Artikel: Aktueller Wettbewerb : Erweiterung Staatsgalerie Stuttgart

Aktueller Wettbewerb

Erweiterung Staatsgalerie Stuttgart

4-10 Entwurf Stirling und Partner

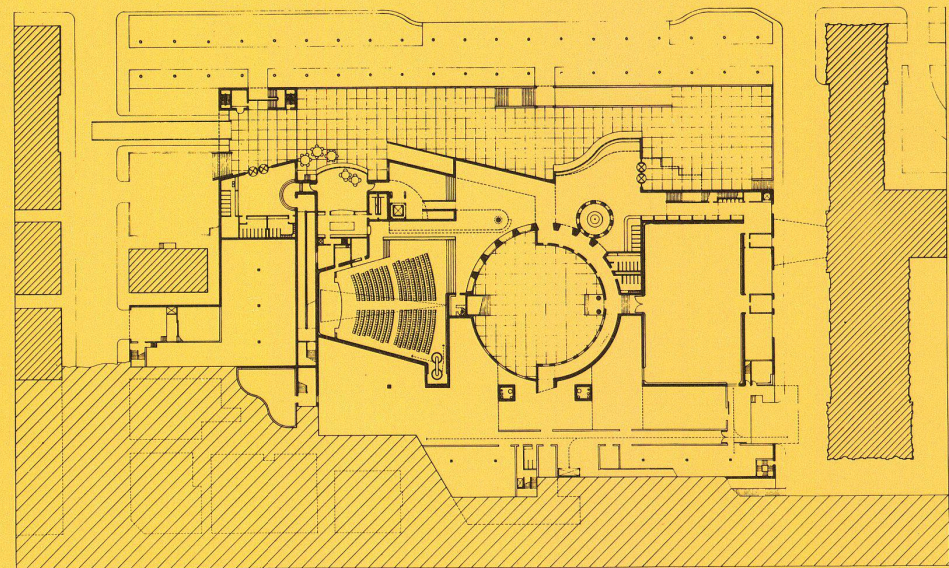
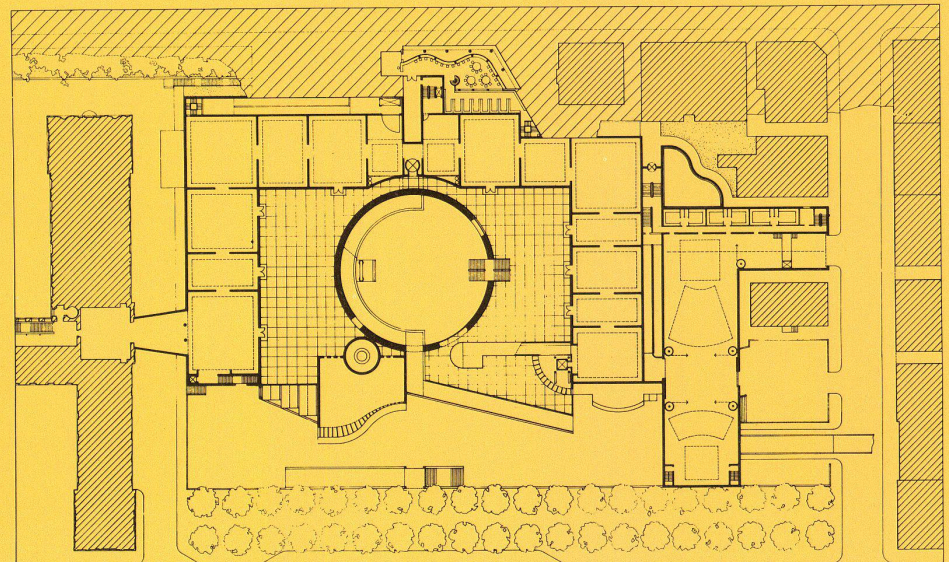
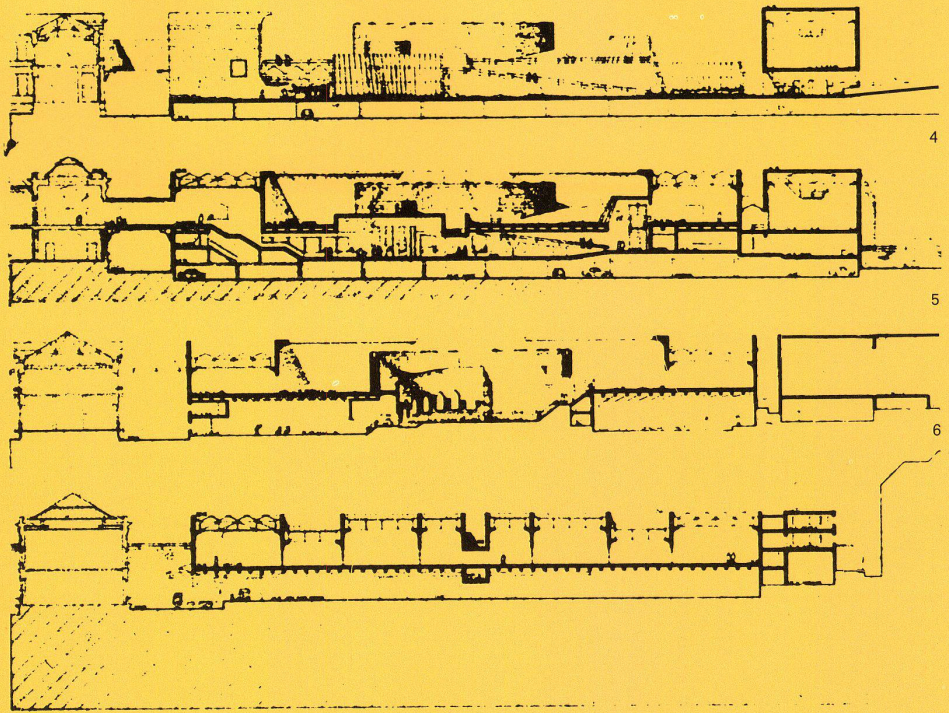
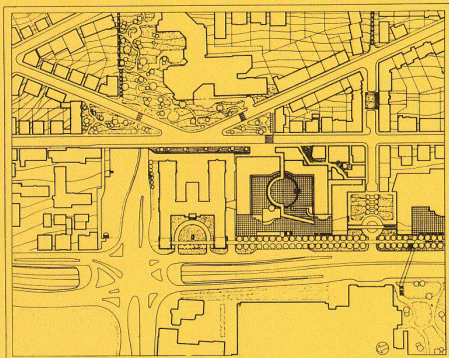
Die Baukörper der neuen Staatsgalerie sind von der Konrad-Adenauer-Straße in überzeugender Weise abgerückt. Eine zweireihige Baumallee trennt die erhöhte Eingangsterrasse vom Verkehrsraum.

Mit diesem Konzept wird die alte Staatsgalerie im Straßenraum positiv sichtbar gemacht. Das gleiche gilt für den nach Westen vorgezogenen Baukörper des Kammertheaters...

In urbaner Weise werden die Fußgänger durch die Anlage geführt. Das Eingangsgeschoß – erschlossen durch eine räumlich reich gegliederte Halle – weist 4 voneinander klar differenzierte Raumbereiche auf: Wechselausstellungen, Plastikhof, Vortragsraum, Kammertheater.

Die Addition dieser 4 Bereiche wirkt etwas starr. Der eigentliche Ausstellungsbereich bietet optimale Verhältnisse:

Gut bemessene Oberlichträume, U-förmig um einen Plastikhof gelegen; vertiefter, runder Plastikhof unter Einbezug der öffentlichen Fußgängerrampe.

Wohltuend sind die Austritte und Ausblicke von den Oberlichtsälen direkt in den Plastikhof. Die Verbindung von Ausstellungsräumen zum Plastikhof ist ideal. Der einfache Aufbau des Kammertheaters ermöglicht viele Spielformen. Auch die Betriebsräume funktionieren einwandfrei.

Etwas problematisch erscheint wohl die lange Rampe vom Eingangs- zum Spielbereich im tunnelartigen Räume.

Die architektonische und räumliche Durchbildung des Projektes wirkt mit seinen klaren geometrischen Formen sehr sicher.

Konstruktiv stimmen Eingangs- und Museums-geschoß teilweise zu wenig überein.

Die klare Architektur der Grundformen wird durch Annexbauten (Störfaktoren) einerseits gesteigert, andererseits wird durch diese Elemente der Anlage ein menschlicher Maßstab gegeben.

Der Entwurf wird mit seiner hohen architektonischen Qualität der gestellten Aufgabe für die Staatsgalerie Stuttgart sowohl in formaler wie auch in städtebaulicher Hinsicht überzeugend gerecht...

11-14
Entwurf Bo und Wohler

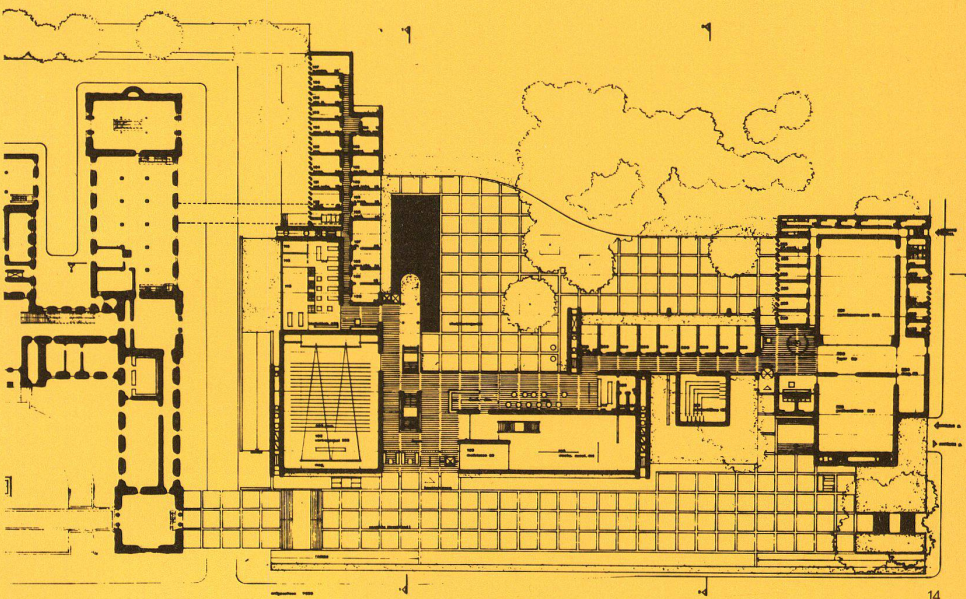
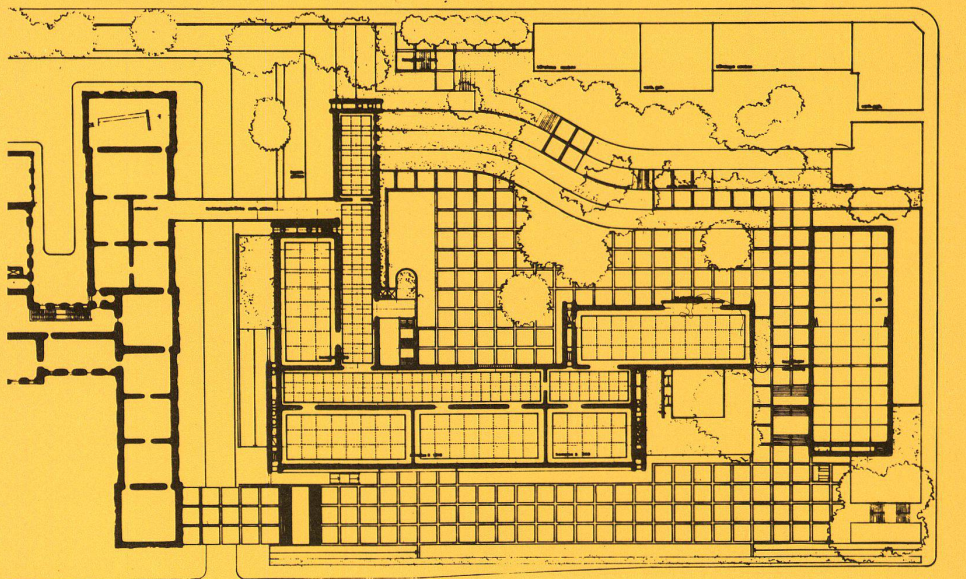
Die städtebauliche Einordnung ist gekennzeichnet durch großräumig gegliederte Baukörper mit geringer Höhenentwicklung und durchlaufender Traufe. Es entsteht eine noble Komposition, die dem historischen Bau die dominante Position beläßt. Die klassizistische Grundhaltung ist unverkennbar.

Der mit dem stark angehobenen Sockel zum Ausdruck gebrachte hohe Anspruch auf eine angemessene Vorzone des Museums wird der örtlichen intensiven Verkehrssituation gerecht, jedoch ist die ausschließliche Ausrichtung dieser Vorzone auf das Gegenüber des geringerwertigen Kulissegebäudes sehr belastend.

Die großräumig geführten Fußgängerwege münden in ein streng aufgebautes Grundrißbild ein, wobei die Zugänge zum Museum sehr weit vom Eingang zum Kammertheater entfernt liegen. Die Klarheit des erd- und untergeschossigen Raumgefüges läßt offenere Erlebnis- und Nutzungsbereiche vermissen. Die Funktion des Theaters ist in der vorgeschlagenen Form nicht voll erfüllt. Der Museumsbereich ist über eine schön geführte und gestaltete Treppe gut erschlossen und im räumlichen Ablauf angemessen und praktikabel gelöst.

Dimension und Zuordnung des Skulpturenhofes vermittelt schöne räumliche Beziehungen von Innen und Außen.

Die Wegführung zum Eugensplatz gewinnt dabei eine besondere Bedeutung. Die städtebauliche Diagonale ist auf natürliche Weise verwirklicht. Die Rückfassade der angrenzenden Gebäude an der Eugenstraße entspricht nicht der Wertung des Gesamtraumes.

Die lichttechnischen Bedingungen des Museums sind erfüllt und qualifiziert überlegt. Die äußere Gestaltung der Gebäude ist durch weitgehend geschlossene Wände bestimmt. Es ist jedoch fraglich, ob durch großflächigen Bewuchs der Fassade der architektonische Ausdruck ersetzt werden kann. Die Gestaltung der Gesamtanlage besitzt eine hohe Wertung, die dem Stadtraum angemessen ist.

15-18 Entwurf Behnisch und Partner, Kammerer, Belz und Partner

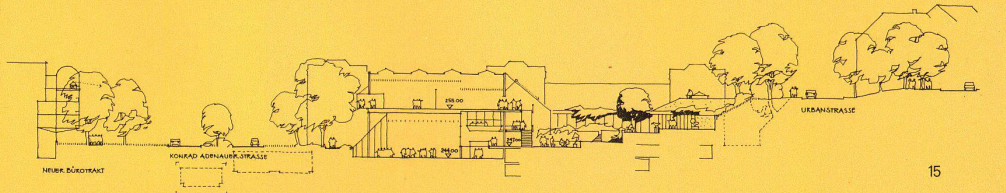
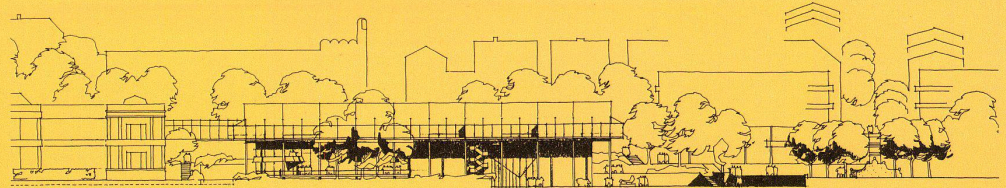
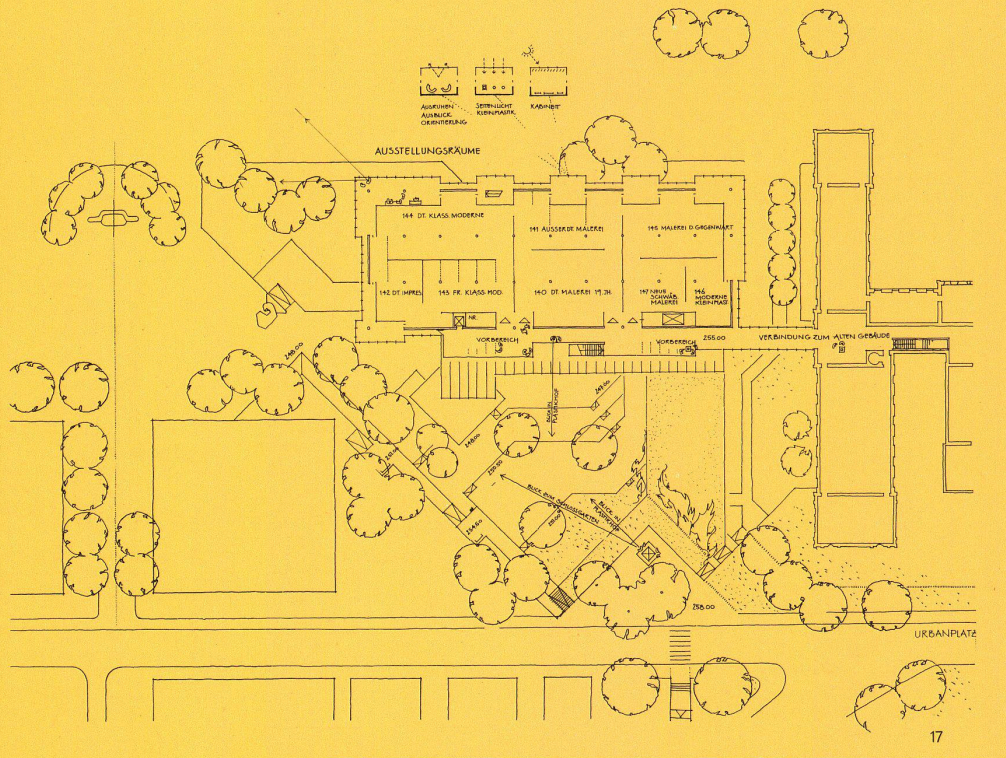
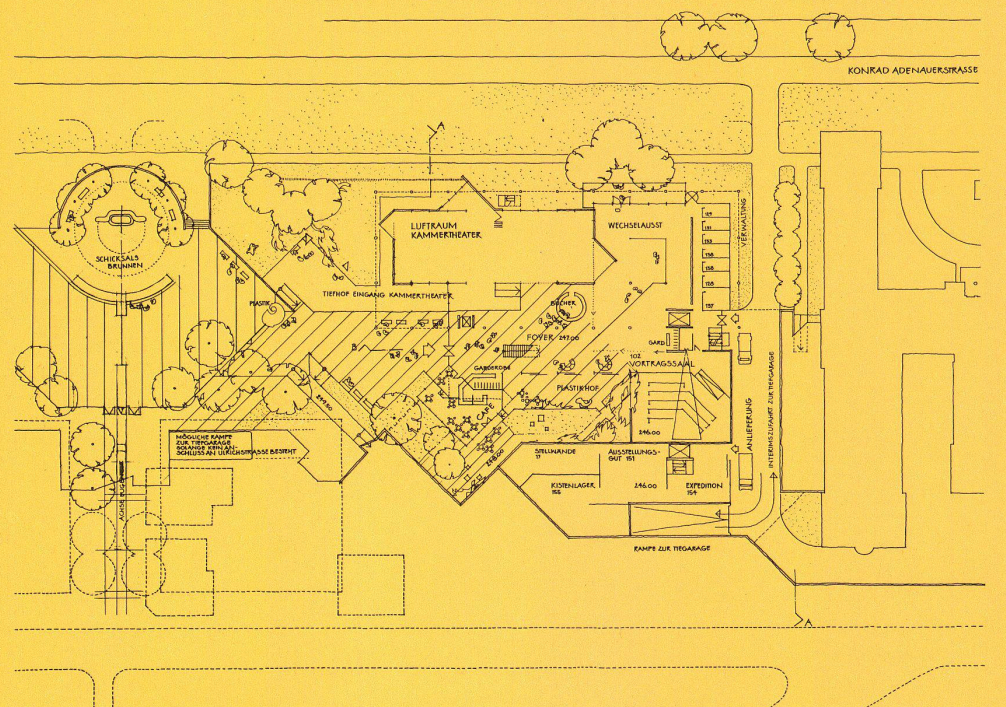
Die Verfasser bringen das Raumprogramm in einem großzügigen Baukörper unter, der konsequent aus dem Gesamtkonzept entwickelt ist. Allerdings liegt der großmaßstäbliche Baukörper sehr dicht an der Konrad-Adenauer-Straße. Der Vorschlag für die Neutrassierung der Konrad-Adenauer-Straße würde die Situation wesentlich verbessern. Das Projekt ist aber auch bei der gegenwärtigen Verkehrsführung realisierbar. Es ist fraglich, ob durch die Anfügung eines Bürotraktes an das Kulissegebäude die Gegenüberstellung zweier annähernd gleich großer Baukörper ausreichend gemildert wird.

Der Eingang zum Neubau wird an der südöstlichen Grundstückseite in einem Anbau vorgesehen. Er ist damit nur auf die diagonale Wegverbindung von der Urbanstraße zum Schicksals-Brunnen orientiert. Die wünschenswerte Beziehung zur »Kulturachse Konrad-Adenauer-Straße« ist nicht gegeben. Dies wird vom Preisgericht als ein gravierender Nachteil angesehen. Die von den Verfassern angestrebte Aufwertung der Konrad-Adenauer-Straße wird damit in Frage gestellt. Besonders ungünstig ist die äußere Zugangssituation zum Theater.

Sehr gut ist die Gestaltung des Fußwegbereichs östlich der Neubau-Anlage. Allerdings ist die Aufstellungsmöglichkeit für Plastiken im Freien nicht optimal gelöst.

Über Vorfahrten wird keine Aussage gemacht. Die Andienung im Zwischenbereich zwischen Alt- und Neubau führt in der vorgesehenen Form zu baurechtlichen Problemen (Feuerwehr).

Die innere Funktionsverteilung ist konsequent. Auf der Ebene des ersten Obergeschosses des Altbaus werden sämtliche Sammlungsräume in einer großflächigen und optimal nutzbaren Weise mit klarem Anschluß an den Altbau angeboten. Die Überlegungen über den Wechsel von Oberlicht- und Seitenlichträumen und die Zuschaltung der Seitenlicht-Kabinette ohne Beeinträchtigung der Oberlichtsäle werden besonders anerkannt. Die innere Erschließung ist konsequent aus diesen Gedanken entwickelt.

Die Erdgeschoßzone mit einem fließenden Übergang der Bereiche für Wechsel-Ausstellung, Vorträge und ein enger Anschluß an das Kammertheater ist gut. Das Raumprogramm wurde im wesentlichen erfüllt. Die Magazinhöhe und dessen Zugänglichkeit sind allerdings unzureichend. Die Garderoben für Künstler haben kein Tageslicht. Es fehlt das geforderte Stuhllager.

Das Projekt ist konstruktiv sehr klar aufgebaut. Die Gestaltung des Gebäudes ist bewußt als »technisches Gerät, mit dem Museum und Theater arbeiten können«, vorgesehen.
